COMISIÓN ESTATAL DEL AGUA DE JALISCO  
GOBIERNO DEL ESTADO DE JALISCO

ACTA QUINTA JUNTA DE ACLARACIONES  
LICITACIÓN PÚBLICA NACIONAL No. LO-914029999-N7-2012

PARA LA "ELABORACIÓN DE PROYECTO EJECUTIVO Y CONSTRUCCIÓN DE PRESA DERIVADORA (SISTEMA DE BOMBEO PURGATORIO-ARCEDIANO) CON COMPUERTAS (INCLUYE: OBRA DE DESVÍO, OBRA DE TOMA, CORTINA, DESARENADOR Y ESTABILIDAD DE TALUDES) EN LOS MUNICIPIOS DE IXTLAHUACÁN DEL RÍO Y ZAPOTLANEJO EN EL ESTADO DE JALISCO."

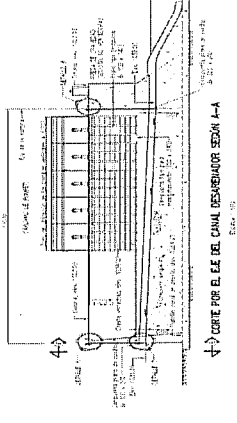
9	3era. Y 4ta. Jta. De aclaraciones	Compuertas	En la pregunta 84 de la empresa Desarrollo y Construcciones Urbanas, S.A. de C.V., referente a las rejillas y compuertas de obra de toma, la CEA responde: Las compuertas 1.50 x 3.40 y de 3.0 x 2.0 (5 piezas) señaladas en el plano SBPA-PD-CD-01 cortes A-A y B-B, no forman parte de esta licitación. De tal manera solicitamos nos aclare lo siguiente: a) La corrección del concepto no. 4.2, ya que en la descripción de los	Se eliminó el concepto 4.4 del Catálogo a Precio Alzado y se modificó el alcance del concepto 4.2 El concepto 4.3 es correcto

trabajos esta incluyendo las compuertas del canal desarenador ( repetidas en el concepto 4.3) y 5 compuertas de obra de toma, ver ejemplo:

SUMINISTRO, FABRICACION, MOTAJE Y PRUEBAS DE COMPUERTAS PLANAS PARA INSTALACION EN LAS SIGUIENTES ESTRUCTURAS: CANAL DESARENADOR, DUCTO DE CONDUCCION DE FONDO EN PRESA Y 5 COMPUERTAS DE LA OBRA DE TOMA, CON DIMENSIONES ESTABLECIDAS EN LA INGENIERIA BASICA Y QUE DEBERAN SER RATIFICADAS EN EL PROYECTO EJECUTIVO, INCLUYE GUIAS PARA SU INSTALACION Y LOS MECANISMOS DE OPERACION.

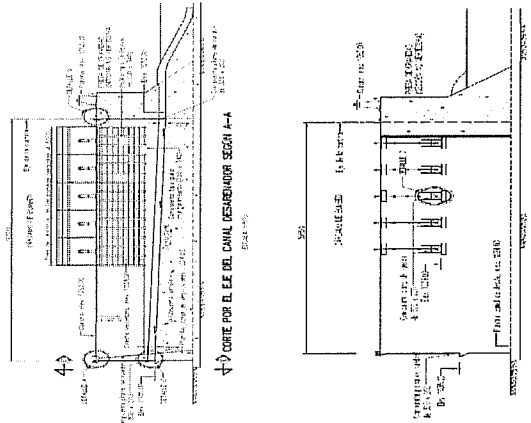
7	Especificaciones	Desarenador	<p>Los trabajos de construcción de obra civil del desarenador ¿En que partida ó concepto debemos incluirlos?</p>	<p>Se deben considerar en el concepto 3.1 del catálogo de precio Alzado (Formato 5) que corresponde al canal de desvío, debido a que en la Ingeniería Básica entregada a los Licitantes se contempla el mismo canal con obras adicionales exclusivas del canal desarenador.</p>
8	3era. Y 4ta. Jta. De aclaraciones	Compuertas	<p>En la pregunta 84 de la empresa Desarrollo y Construcciones Urbanas, S.A. de C. V., referente a las rejillas y compuertas de obra de toma, la CEA responde: Las compuertas 1.50 x 3.40 y de 3.0 x 2.0 (5 piezas) señaladas en el plano SBPA-PD-CD-01 cortes A-A y B-B, no forman parte de esta licitación. De tal manera solicitamos nos aclare lo siguiente:</p> <p>c) La corrección del concepto no. 4.2, ya que en la descripción de los trabajos esta incluyendo las compuertas del canal desarenador ( repetidas en el concepto 4.3) y 5 compuertas de obra de toma, ver ejemplo:</p> <p>SUMINISTRO, FABRICACION, MOTAJE Y PRUEBAS DE COMPUERTAS PLANAS PARA INSTALACION EN LAS SIGUIENTES ESTRUCTURAS: CANAL DESARENADOR, DUCTO DE CONDUCCION DE FONDO EN PRESA Y 5 COMPUERTAS DE LA OBRA DE TOMA, CON DIMENSIONES ESTABLECIDAS EN LA INGENIERIA BASICA Y QUE DEBERAN SER RATIFICADAS EN EL PROYECTO EJECUTIVO, INCLUYE GUIAS PARA SUNSTALACION Y</p>	<p>Se eliminó el concepto 4.4 del Catálogo a Precio Alzado y se modificó el alcance del concepto 4.2 El concepto 4.3 es correcto</p>

**LOS MECANISMOS DE OPERACION.**

d) La corrección del concepto no. 4.3, ya que en la descripción de los trabajos marcan rejillas en el canal desarenador y en el proyecto marcan compuertas y no hay correspondencia con lo que se debe presupuestar, ver ejemplo:

SUMINISTRO, FABRICACION E INSTALACION DE REJILLAS PARA INSTALARSE EN CANAL DESARENADOR INCLUYENDO MECANISMOS DE LIMPIEZA Y TODO LO NECESARIO PARA SU INSTALACION.
